# **Dodatek č. 1 ke SMLOUVĚ O DÍLO**

na akci „**Rekonstrukce a dostavba restaurace GASTON v areálu Zoo Praha**“

### Změna: 1 Změna zakládání stavby-zempr a demolice

PRÍLOHA Č. 3 - ZEMNÉ PRÁCE

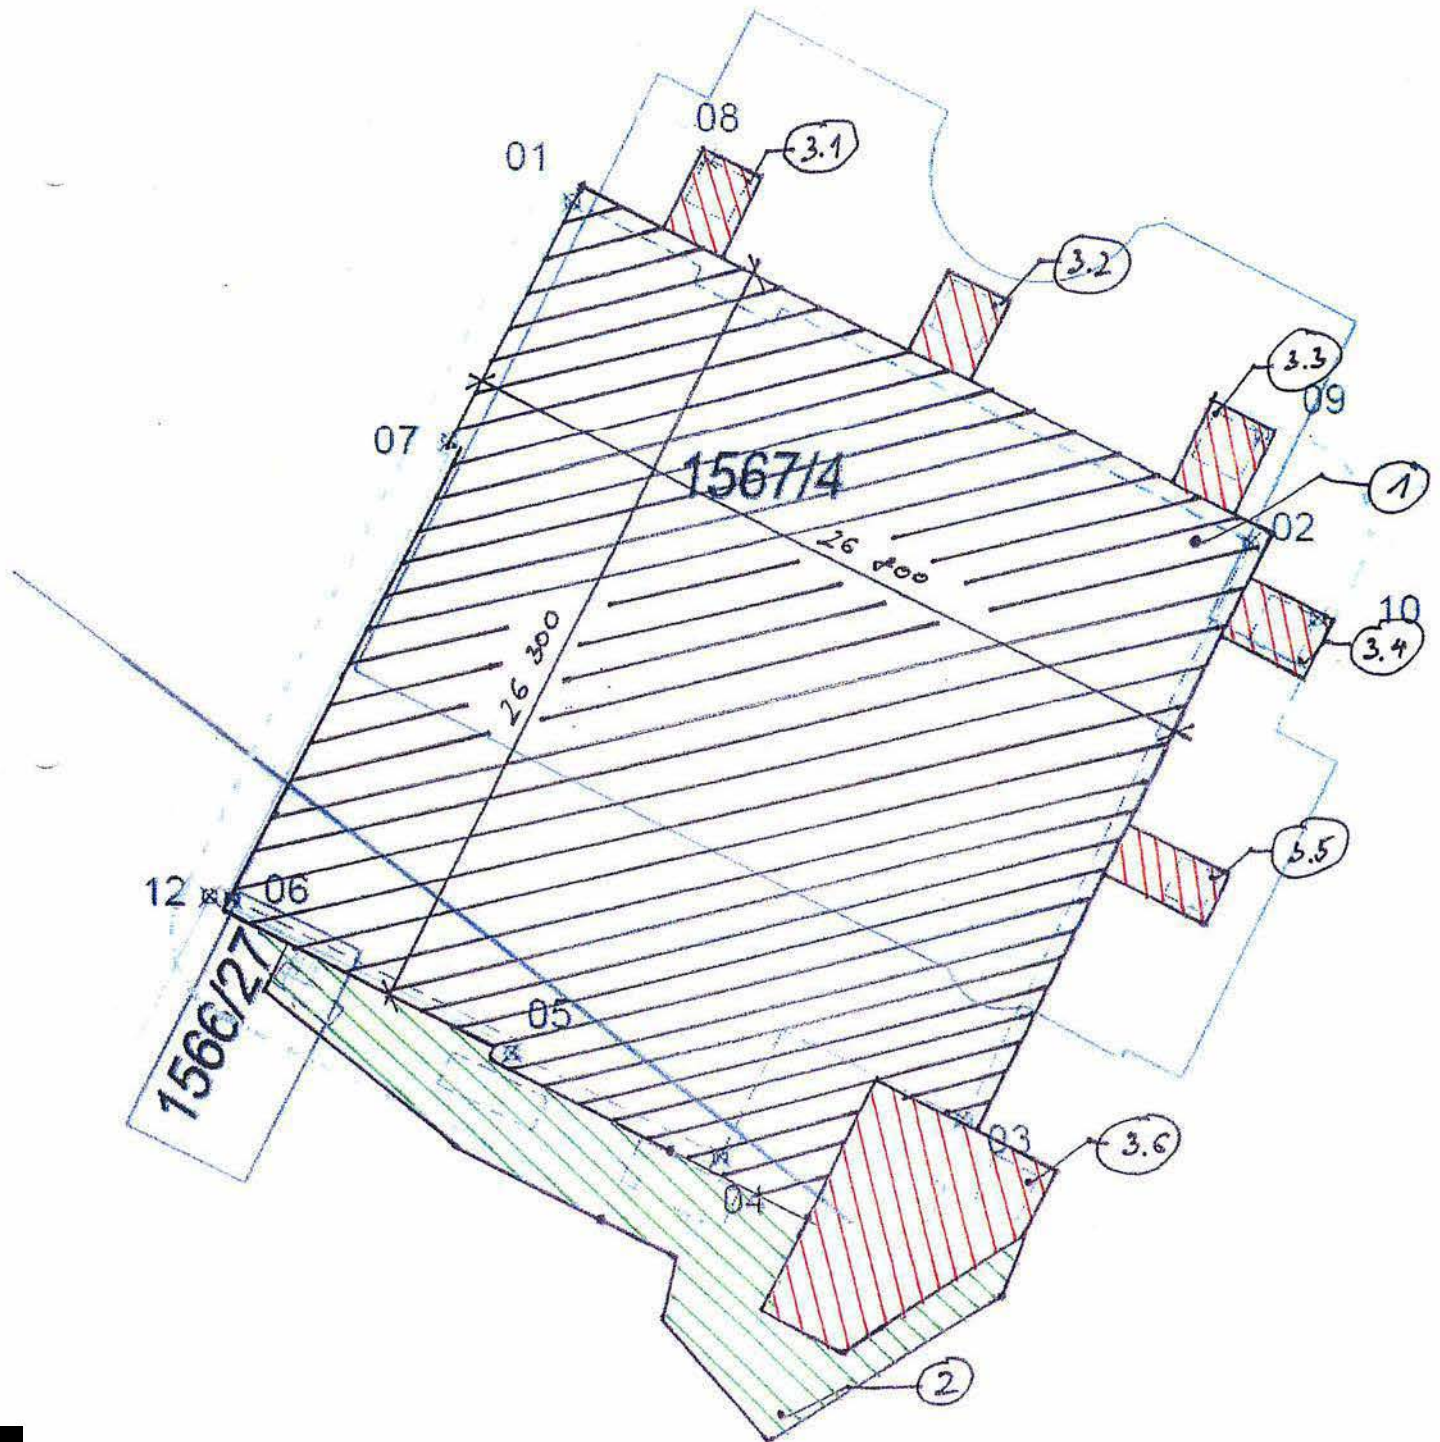
Při demolici objektu byly oproti předpokladu projektu objeveny vyšší konstrukční vrstvy bouraných konstrukcí, zejména základové desky, které musely být odbourány. Dále se u vykopávaných rýh pro kanalizační řad objevily velké kusy původních základových kci, nosných kci zdí a schodišť zahrabané 0,5m pod úroveň bouraného objektu. Následně se v části půdorysu základové desky našlo i staré podsklepení, které bylo také zasypáno starými stavebními konstrukcemi, které musely být odstraněny. Tím se výšková úroveň založení v místě sklepů prohloubila cca o 3m níže. V místech zpevněných ploch se po odstranění původní vrstvy narazilo na asfaltové plochy, které pro další stavební práce nemohly být ponechány, tudíž se musely vybourat. Po zhotovení všech bouracích a zemních pracích, i nad rámec SoD, se provedlo posouzení únosnosti základové pláně geotechnickými zkouškami. Které odhalily fakt, že podloží není dostatečně únosné a musí být tedy provedeno přeprojektování a úprava způsobu založení objektu. Na základě protokolů o geotechnických zkouškách navrhl statik nové skladby násypových vrstev, na kterých bude objekt založen.

FIGURA 1					929,37 m3	1765,803 t	koef (t/m3) 1,9
<b>Odkop půdorysu objektu</b>							
	š	dl	hl				
Odpočet:	26,80	26,30	1,50	1 057,26 m3			
fig.7-demolice	8,70	14,00	0,50	127,89 m3			
fig.8-demolice	8,7	11	0,7			odpočet beton. konstrukci v rozsahu figur č.7 a č.8 z výkazu demolic	
<b>FIGURA 2 pod rampou a okolo opěrné stěny na jižní straně</b>							
	108,2		1,60	173,12 m3			
<b>FIGURA 3 Propojovací desky</b>					147,91 m3		
	š	dl	hl
